Ville de  
Muret

## PLU DE MURET (31)

### Modification n°11 du Plan Local d'Urbanisme

DECEMBRE 2022

- 1- Extension de la Zone UBb avenue d'Europe (parcelles : AS 0245-0018-0022-0023-0024-0026)

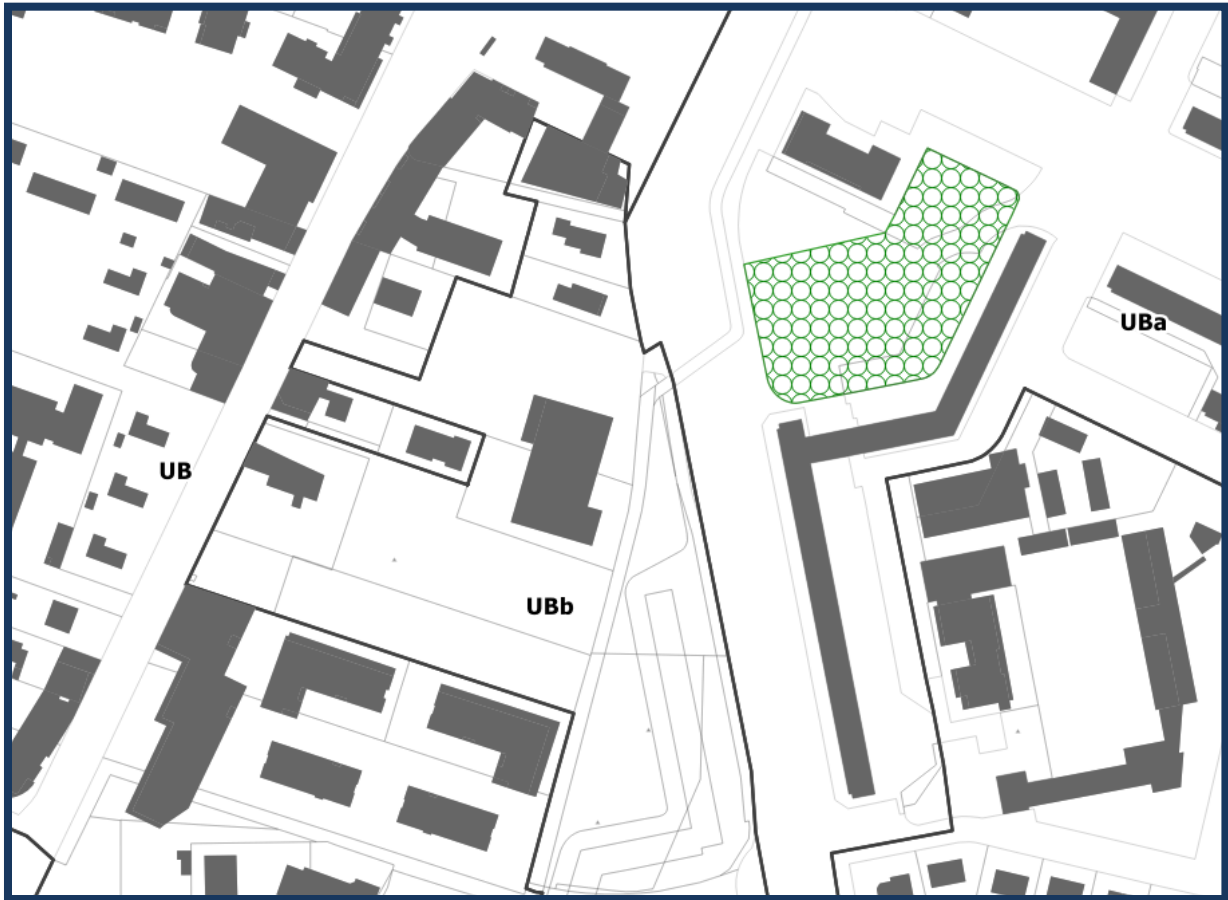
A la suite à la consultation des Personnes Publiques Associées (PPA) et en lien avec une observation portée par les services de la Direction Départementale des Territoires (DDTM), la commune de Muret a souhaité intégrer la réalisation d'une Orientation d'Aménagement et de Programmation (OAP) sur le secteur stratégique de l'extension de la zone UBb avenue d'Europe.

- ⇒ **L'OAP ajoutée à la suite des retours des avis des PPA porte sur l'emprise foncière identifiée ci-dessus + une partie de la parcelle AS410 et AS411. Cette emprise de 1,33 ha a vocation à accueillir un projet de modernisation d'une enseigne commerciale.**
- ⇒ **L'OAP a pour objectif de garantir l'intégration paysagère de l'aménagement ainsi que les principes de desserte de cette zone stratégique.**
- ⇒ **Cette OAP est à retrouver P.25 de la présente notice.**

**Justification** : la modification vise à étendre la zone UBb, zone ayant pour objectif notamment de conforter l'implantation et le développement de services, équipements publics et commerces dans les secteurs de centralité, tout en préservant la fonction résidentielle de ces secteurs.

Le passage de ces 6 parcelles d'une zone UB à UBb permet le maintien et le développement des équipements, services et commerces implantés sur ces parcelles. La modification permettra à l'enseigne de supermarché Lidl de moderniser son magasin (parcelle AS0245 et AS0018) mais permettra également aux commerces localisés sur la parcelle AS0026 de se développer.

- 4- La modification du zonage de l'usine d'eau potable de la Navère et de la STEP d'Estantens en UP (parcelle : HA0008 et parcelle : CM0001) ;

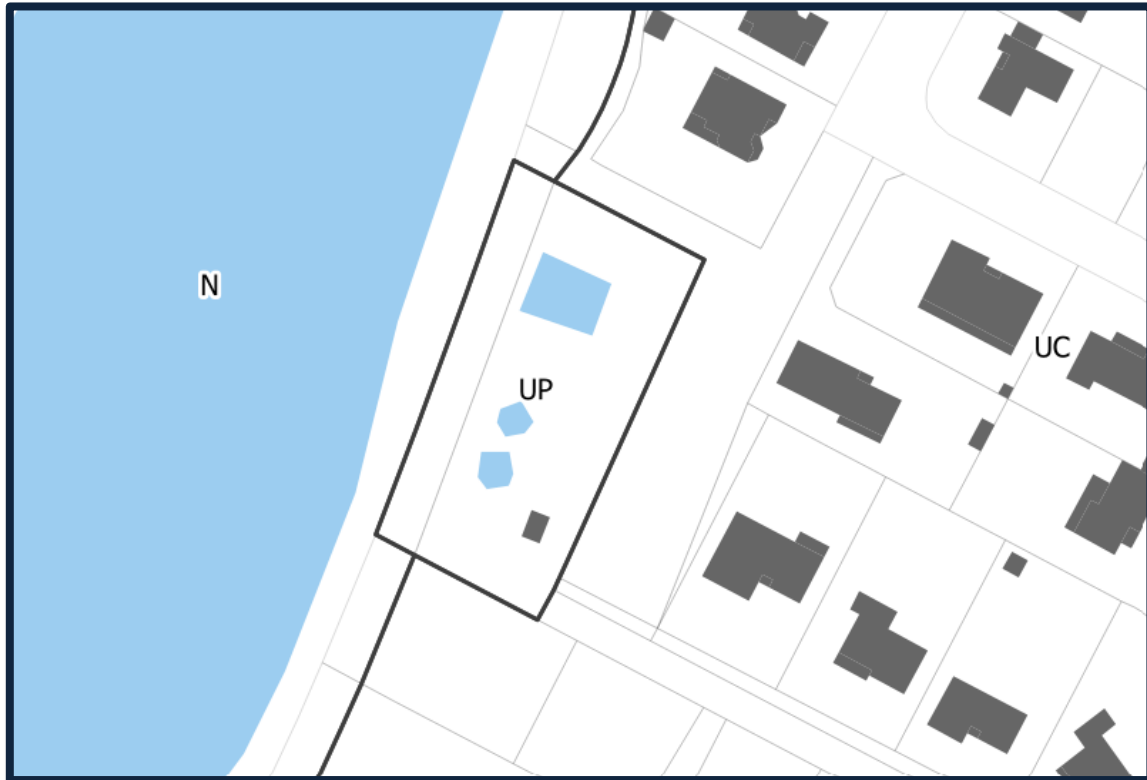
**Justification** : la modification vise à classer l'emprise des STEP de Navère et d'Estantens en zone UP. La zone UP étant dédiée aux équipements publics et équipements d'intérêt collectif, cette modification a pour objectif de faciliter l'entretien et le fonctionnement de ces équipements via des règles d'urbanisme adaptées. L'emprise des STEP n'est pas modifiée ni les prescriptions environnementales situées à proximité (EBC conservé sur la partie Ouest de la UTEP Navère).

1. Ajout / Modification d'un ER pour la réalisation d'une piste cyclable (rue J.Dabadie, chemin Lacombe) ;

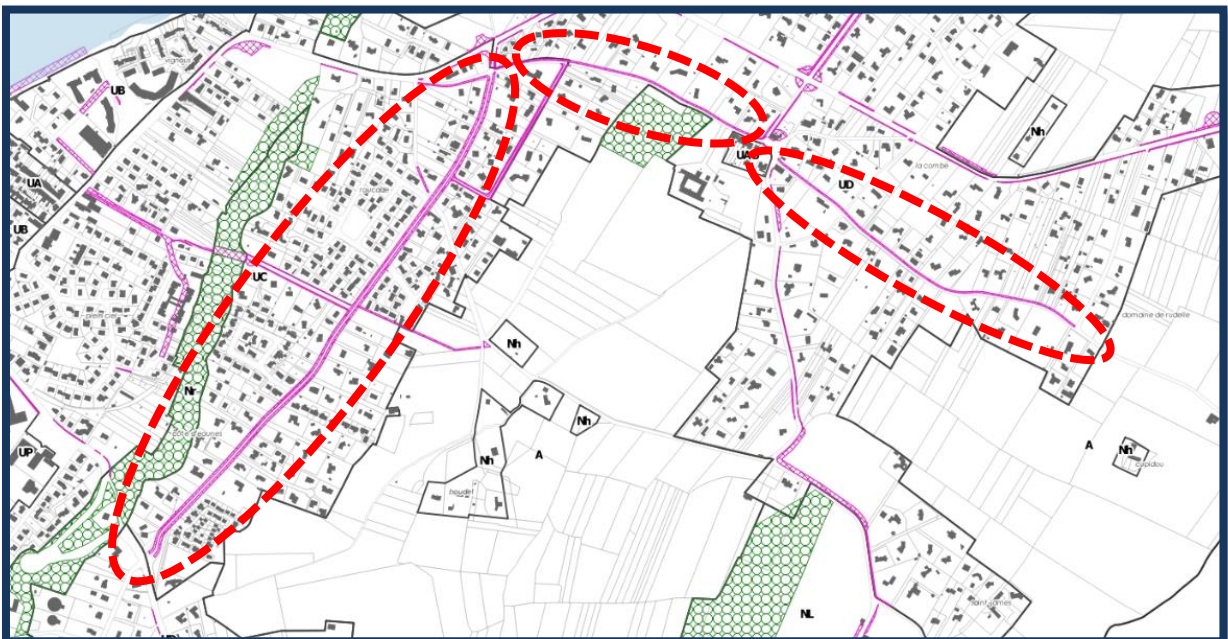
**Justification** : La modification vise à créer un emplacement réservé (ER) d'un large d'environ 3m de part et d'autre de la rue J.Dabadie, F.Arago et du chemin Lacombe. Cet ER a pour objectif d'élargir et de sécuriser le secteur afin de faciliter les déplacements doux (piétons/cyclables) le long de ces voies.

2. Modification d'une partie de l'ER n°33, située Route de Rieumes, partie comprise entre les parcelles EI 305 et 280, jusqu'à la rue de Champagne ;

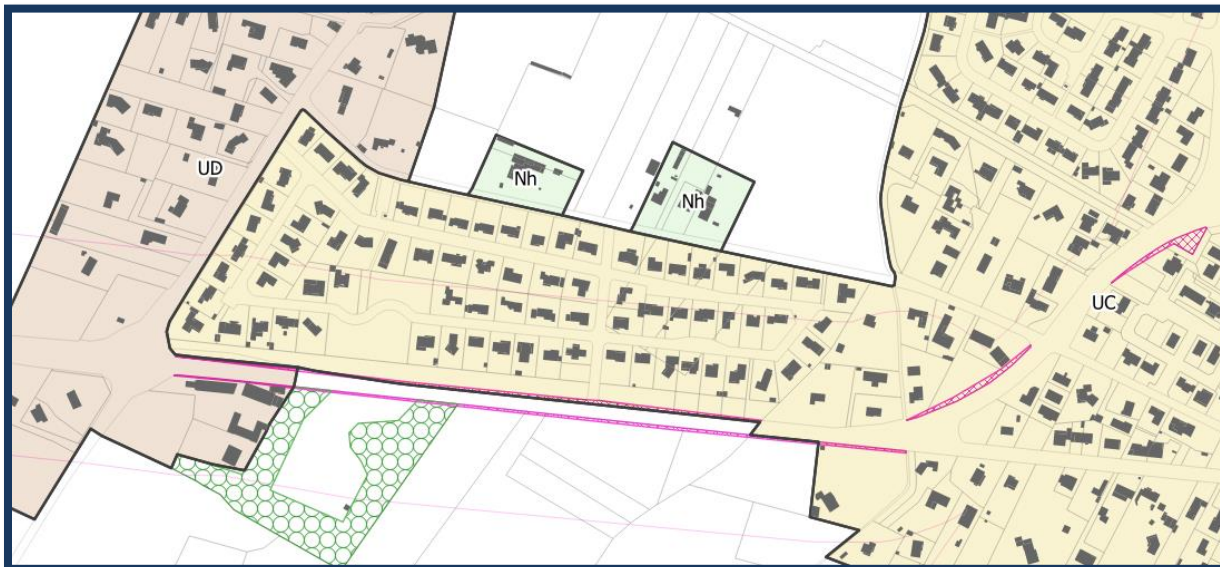
**Justification** : La modification vise à supprimer une partie de l'ER n°33, initialement identifié pour l'aménagement d'une piste cyclable qui a été réalisée depuis par la collectivité.

### **2- Arrêté de classement sonore des infrastructures de transport terrestre (modification) ;**

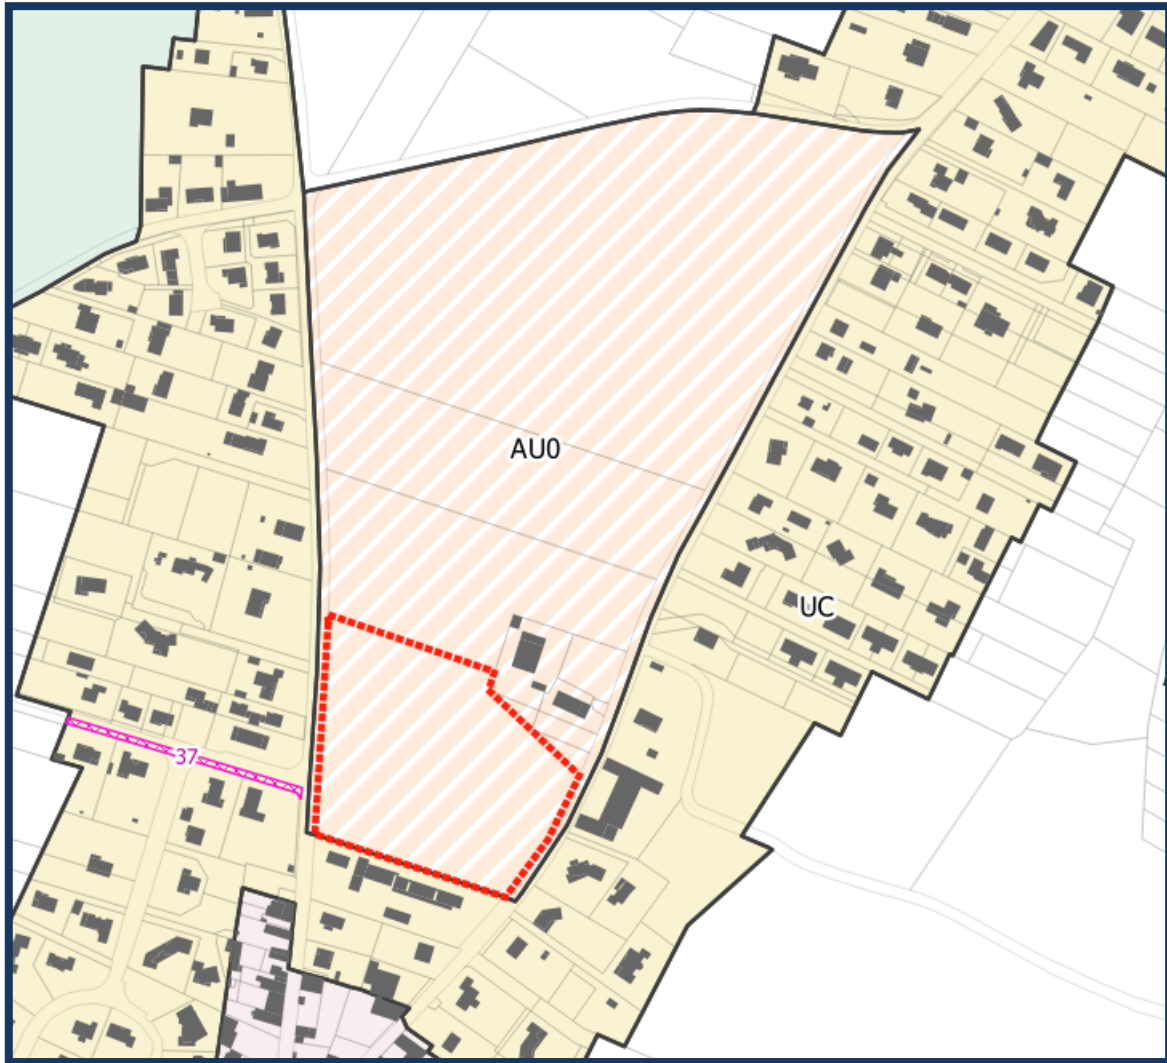
La modification n°11 intègre la dernière version de l'arrêté de classement sonore des infrastructures de transport terrestre.

- 1- Suppression de l'OAP d'Ox sur le plan de zonage ;

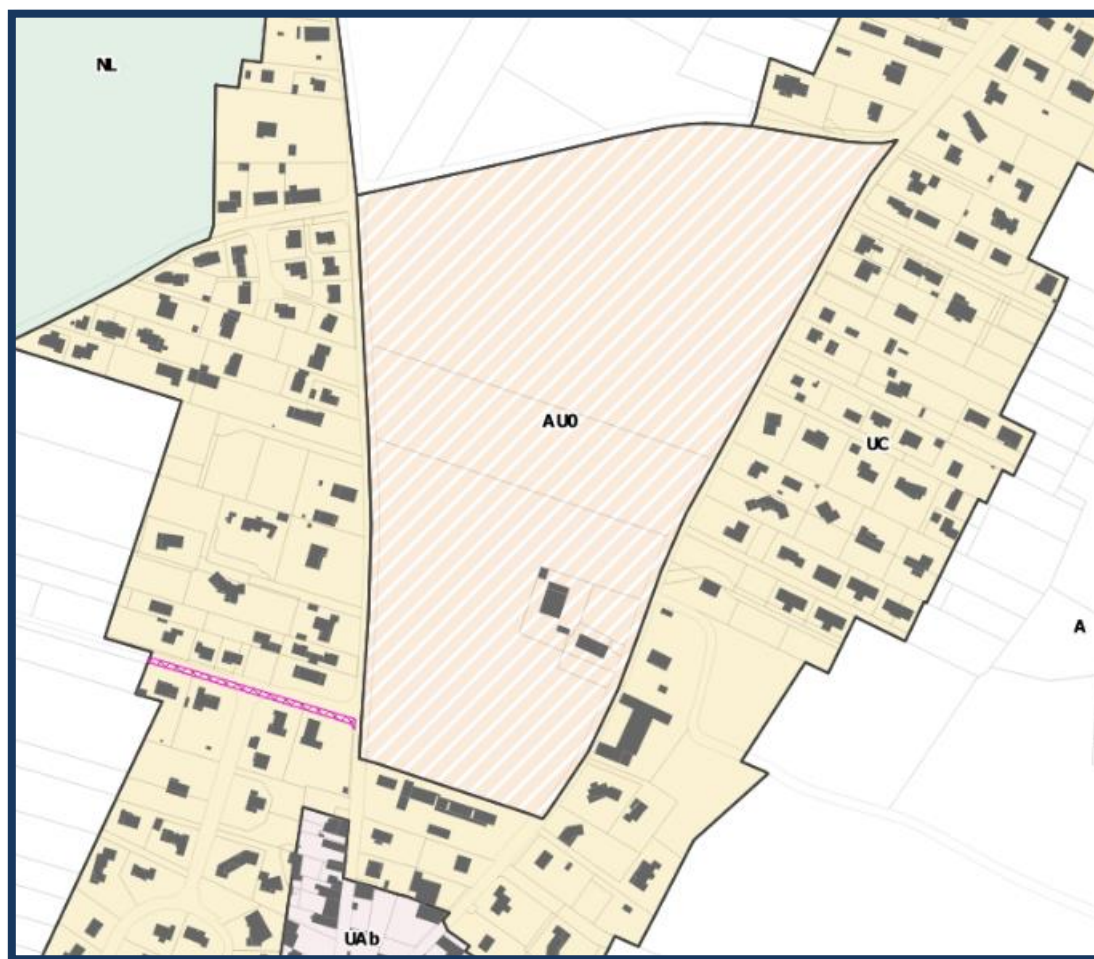
**Justification** : Lors de la modification n°10 du PLU de Muret, le secteur d'Ox a été classé en zone AU0 cependant, la prescription graphique indiquant que le secteur est soumis à une OAP a été omis. La modification n°11 retire la prescription du plan de zonage car la zone étant classée en AU0, aucune OAP ne s'applique sur la zone en l'état.
